日本原子力研究開発機構大洗研究所(北地区)の
核燃料物質使用変更許可申請について
(燃料研究棟)

令和5年9月13日

国立研究開発法人日本原子力研究開発機構
大洗研究所 燃料材料開発部

本申請の概要

1.7 核燃料物質の臨界防止

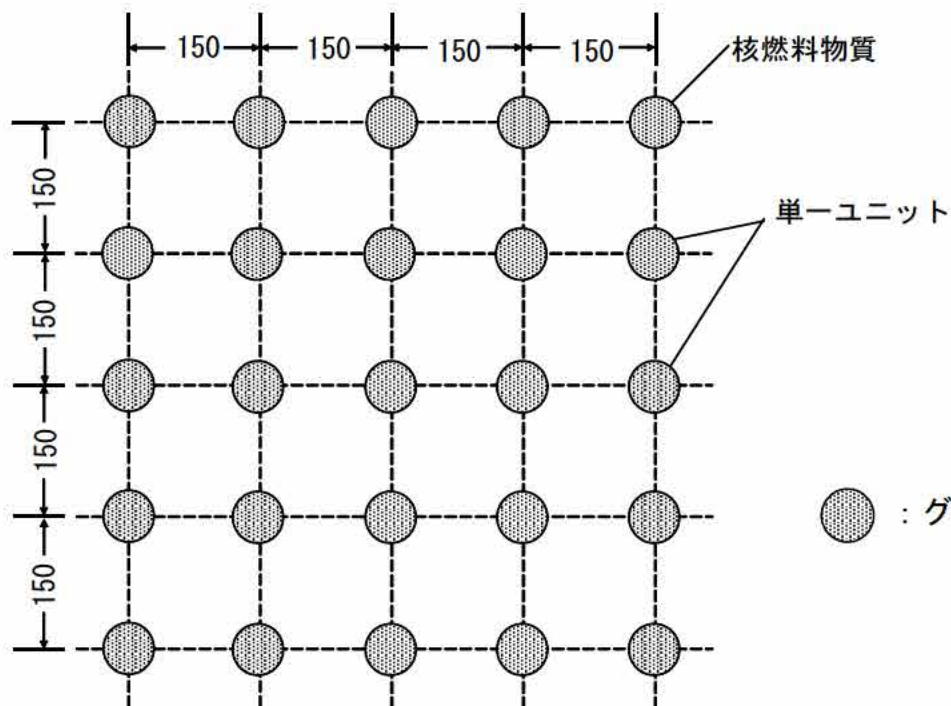
最新の計算コードで再評価

220g単一ユニットからなる複数ユニットの相互間の臨界安全は、グローブボックスを対象に、計算コード KENO-VI による臨界計算を行い安全を確認する。

計算の結果、実効増倍率は 0.3309 ± 0.0006 (3 σ) であり十分に未臨界である。

図 [] の臨界計算概略モデル

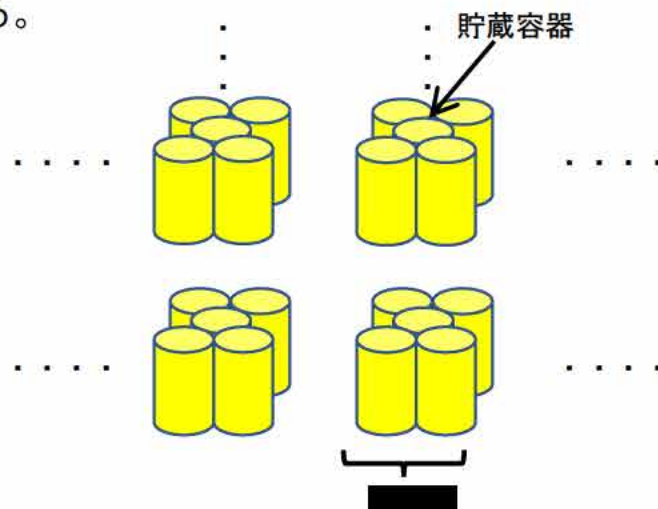
貯蔵制限量300gの終了に伴い
220gに変更

④ 計算モデル：各単一ユニットが上下方向及び横方向に [] の等間隔で無限に配列されているものと仮定して解析を行う。単一ユニットである [] には貯蔵容器が5本格納され、各貯蔵容器には 220 g が貯蔵されているものとする。計算モデルの概略を右図に示す。

計算の結果、実効増倍率は 0.3370 ± 0.0006 (3σ) であり十分に未臨界である。

第22図 給排気系統図

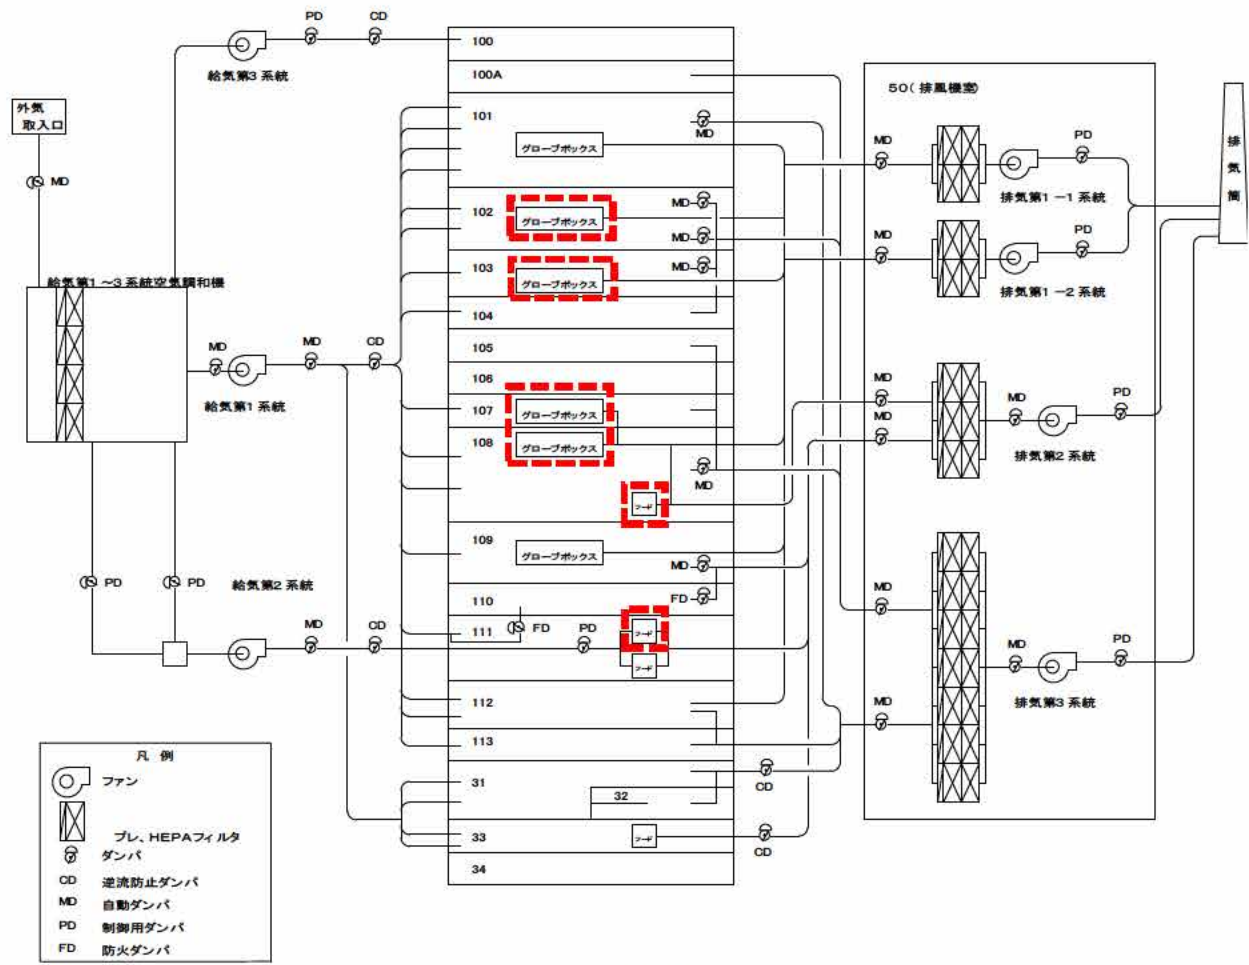
: 解体・撤去により記載を削除
